Séance du Bureau Communautaire du 29 mars 2023

OBJET	APPROBATION DE LA MODIFICATION SIMPLIFIÉE DU PLU DE ROSCOFF		
ACTE	CC-2023-03-N11	NOMENCLATURE	2.1
RAPPORTEUR (S)	BERNARD FLOCH

MODIFICATION SIMPLIFIEE DU PLU DE ROSCOFF : BILAN DE LA MISE A DISPOSITION

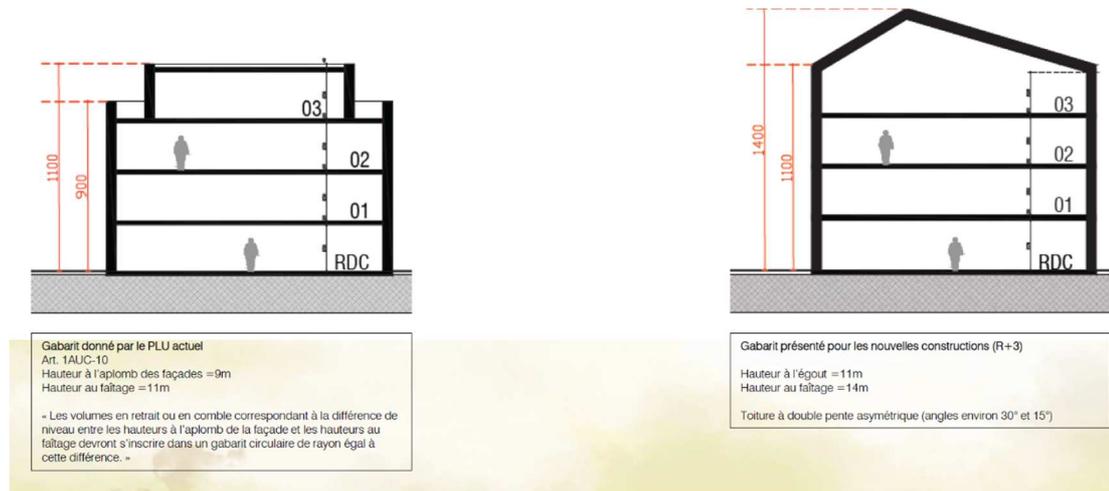
2	GIMENEZ Romain	Hauteurs des constructions	Prétexte esthétique et architectural des 2 pentes ; or l'objectif est d'offrir des vues mer aux derniers étages pour une opération commerciale et financière pour le promoteur. Impact en matière d'ensoleillement sur les habitations riveraines, en particulier en hiver. Il serait nécessaire que le dossier soit complété d'une mention indiquant 'l'implantation des futurs bâtiments ne pourra avoir d'impact défavorable sur l'ensoleillement des bâtiments à proximité'.
3	GIMENEZ Alain	Hauteurs des constructions	Impact en matière d'ensoleillement sur les habitations riveraines, en particulier en hiver. Il serait nécessaire que le dossier soit complété d'une étude d'ensoleillement. Prétexte esthétique et architectural de la toiture à deux pentes ; or l'objectif est d'augmenter le nombre de logements. La partie sud du quartier bénéficie de toits terrasse ou à faible pente. La hauteur risque de gêner au sud l'horizon, en contradiction avec le label 'petite cité de caractère'.

5	VOYER Virginie	Circulation, hauteurs des constructions	<p>Le plan de circulation envisagé avec la mise à sens unique de la rue de la Gare ne correspond pas à la volonté affichée de développer les circulations douces.</p> <p>Prétexte esthétique et architectural des toitures 2 pentes ; or l'objectif est d'offrir des vues mer aux derniers étages.</p>
6	Collectif Pen ar Leur (36 signataires)	Densité, hauteurs, place du vélo, circulation et stationnement, devenir de la voie ferrée	<p>Un programme de 120 à 160 logements soit 50 à 60% de plus dédiés à l'acquisition libre et/ou touristique. Absence de logements sociaux.</p> <p>Une modification permettant des constructions dont le faitage monte à 14 m a également pour risque une généralisation sur l'ensemble de la commune de cette hauteur pour le futur PLUIh en cours d'élaboration.</p> <p>Les premières réalisations et constructions réalisées depuis 2016, le projet d'aménagement du quartier de la Gare ne répondent pas aux critères d'un Eco Quartier à moins que la commune de Roscoff puisse confirmer une démarche de labellisation en cours.</p> <p>Aucune projection d'ombre et incidence sur les parcelles riveraines voisines à différentes périodes de l'automne/hiver/printemps n'apparaît sur plan. Ceci serait pourtant très utile pour une véritable transparence de l'information.</p> <p>De plus, l'étude reste muette sur l'impact de nouveaux immeubles de 14m, localisés sur une hauteur, sur la silhouette de la ville et la ligne des toits vue de divers points emblématiques, dont des quais ou du chenal.</p> <p>La modification du stationnement vélos évite ainsi de réserver une surface que l'on peut estimer entre 250 et 350 m² environ pour le stationnement des vélos et la réduit dans l'hypothèse d'1place/logement et 0,75 m²/emplacement à une surface comprise entre 90 m² et 120 m².</p> <p>Ce projet d'aménagement ne tient pas compte de la circulation et du stationnement automobile saturés en période de week end et congés dès le mois de mai jusqu'au mois de septembre, et sur saturés en période juillet août.</p> <p>L'évolution déjà amorcée depuis plusieurs années de l'usage plus important du vélo et du vélo à assistance électrique.</p> <p>Est-il envisagé, sera-t-il demandé aux promoteurs lors de l'élaboration des permis de construire réalisant les immeubles de prévoir des places de parking souterrains qui pourraient servir au stationnement des habitants mais aussi</p>

L'augmentation des hauteurs au faîtage de 3 mètres ne devrait pas conduire à modifier de façon importante la ligne d'épannelage des toitures (hauteur de 18 mètres de l'hôtel situé à proximité).

Il n'a pas été envisagé de décaisser le remblai afin de maintenir les déblais/remblais sur place dans la mesure du possible.

Les élus ont souhaité retrouver des formes de toiture plus en adéquation avec l'architecture traditionnelle locale, notamment pour le secteur nord qui se situe à l'interface avec le centre ancien. Ces toitures à deux pans asymétriques permettent néanmoins l'expression d'une création architecturale contemporaine. Ce type d'architecture a reçu l'aval de l'Architecte des Bâtiments de France à qui a été soumis le dossier pour avis.

A la demande de l'ABF, il a été vérifié par l'aménageur que cette ligne de toiture n'était pas perceptible depuis le vieux port ni depuis la chapelle Sainte Barbe.
